**Dictamen técnico**

**Informe de Partida – Proyecto “ENTUBAMIENTO ARROYO MORTERITOS” -  
Parque Provincial Cordón del Plata, Luján de Cuyo, Mendoza**

**Expedientes EX-2020- 04531013-GDEMZA-SAYOT y fusionado EX-2020-03552054-  
GDEMZA-SAYOT.**

Imagen 1. a, b, c) Vegetación arbustiva que ha colonizado el talud artificial que separa las aguas de los arroyos Morteritos y Alumbre que será utilizado para tapar la cañería. d) comunidades de vegas asociadas a las márgenes del arroyo a escasos metros aguas arriba de la obra de captación.

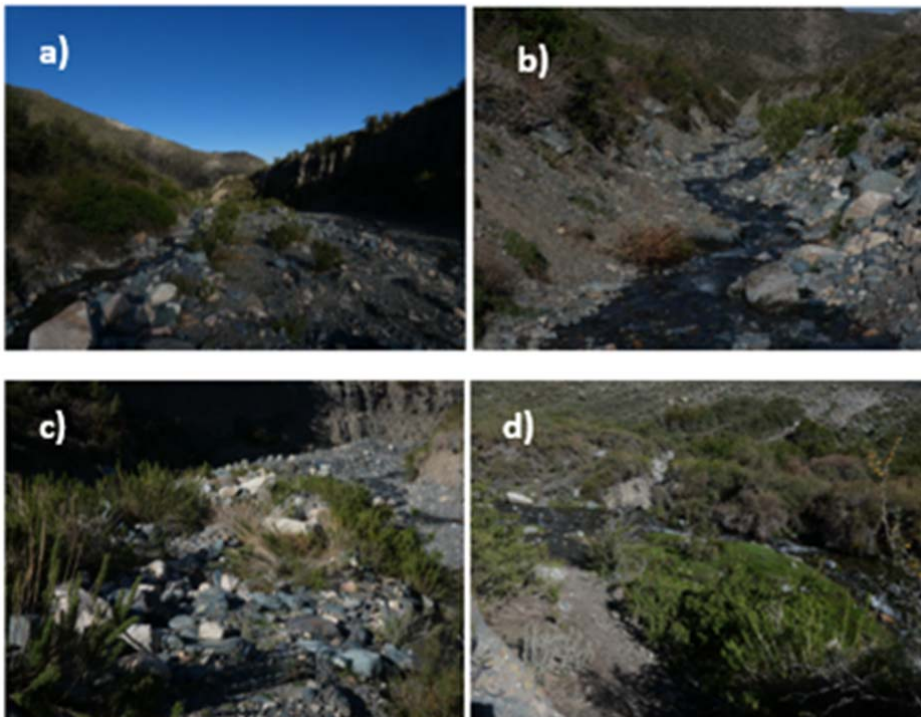
Por su parte, en el estudio de impacto se indica que no se observa vegetación nativa sobre el lecho del arroyo que será entubado; sin embargo, en el talud artificial que separa las aguas provenientes de los arroyos Morteritos y Alumbre, pueden identificarse varias especies nativas y exóticas que han ido colonizando el talud (Imagen 1 a, b y c). Entre las nativas se observa *Adesmia pinifolia*, *Clinopodium gilliesii*, *Baccharis grisebachii*, *Phacelia secunda*, *Erythranthe lutea*, *Calceolaria brunellifolia*, *Calceolaria luxurians*, *Astragalus arnottianus*, *Plantago patagonica*, *Azorella prolifera*, *Tetraglochin alata*, *Oxalis subacaulis*, *Berberis empetrifolia*, *Sisyrinchium chilense* y *Nassauvia axillaris*. En general la cobertura de nativas sobre el talud es baja, pero se observan sectores donde la cobertura vegetal es mayor, encontrándose especies arbustivas de gran porte. Las especies mencionadas están presentes en mayor abundancia y distribución fuera del talud. Es importante destacar que la especie *Clinopodium gilliesii* presenta un rango de distribución más acotado en la zona, habiéndose observado sobre el talud que separa ambos arroyos y en un sólo sector en las márgenes del arroyo Las Mulas a unos metros de la obra de captación, por lo tanto podría ser una especie vulnerable frente a las obras proyectadas. En el talud se observaron huellas recientes de maquinaria.

Imagen 2. a y b) Rosa mosqueta presente en los márgenes del arroyo y sobre el talud artificial.

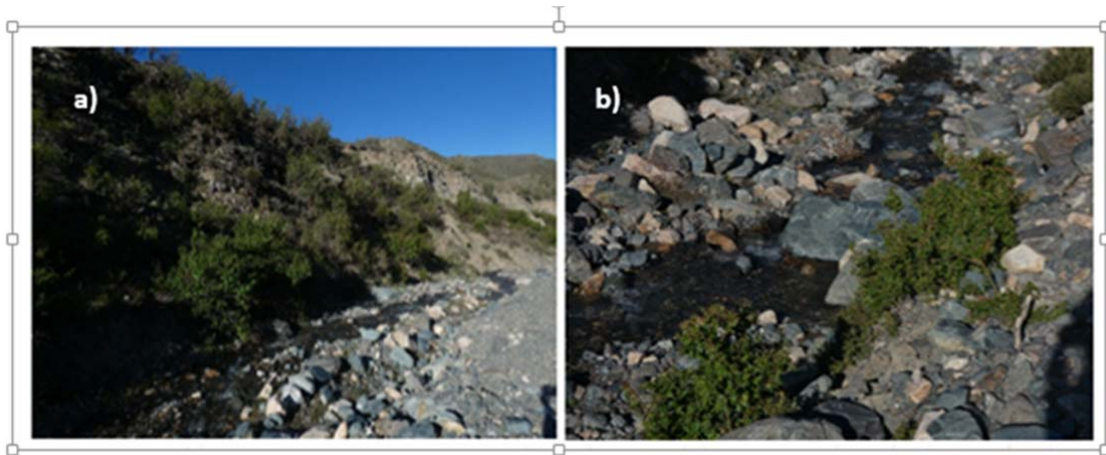
En relación a la presencia de especies exóticas, en el IP se indica la ausencia de Rosa mosqueta en la zona de la obra, sin embargo tanto en el talud que separa ambos arroyos y en los márgenes del arroyo se encuentra presente esta especie junto con otras exóticas de carácter invasor (Imagen 2). Las exóticas invasoras herbáceas más abundantes son el *Taraxacum officinale*, *Trifolium repens*, *Cerastium arvense*, *Erodium cicutarium*, *Rumex acetosella*, *Carduus sp.*, *Verbascum thapsus*, *Medicago lupulina* y *Malva neglecta*. La *Rosa rubiginosa* (rosa mosqueta), especie arbustiva exótica muy invasora, se encuentra asociada en general a los sitios húmedos de los márgenes de arroyos, esta especie está avanzando cada vez más en la zona y expandiendo su distribución a grandes elevaciones. En relevamientos realizados en la Quebrada de los Morteritos por el Grupo MIREN (IADIZA-IANIGLA) en enero de 2019 la mayor elevación a la que fue detectada esta especie fue a los 2700 msnm. Según el estudio de idoneidad de hábitat para la rosa mosqueta realizado por Mazzolari (2017), los sectores más vulnerables a la invasión serían quebradas, vegas y cursos de agua, los cuales representan ambientes de gran importancia para la conservación de la biodiversidad. Generalmente las especies de plantas exóticas presentan estrategias adquisitivas, con un crecimiento acelerado y floraciones más tempranas, lo que favorece su expansión compitiendo por polinizadores, nutrientes, agua, luz y espacio con las nativas. La rosa mosqueta además, dificulta el uso recreativo, limita el acceso a los cursos de agua y está asociada con un mayor consumo hídrico lo que implica un riesgo potencial en el recurso con impactos no solo ecosistémicos sino también económicos.

- a) Realización en forma coordinada con la autoridad de aplicación del ANP "Parque Cordón del Plata" de monitoreos periódicos a efectos de controlar la presencia y avance de Rosa mosqueta. En caso de detectar su presencia en los sectores de influencia de la obra, desarrollar un plan de remoción de los ejemplares establecidos.
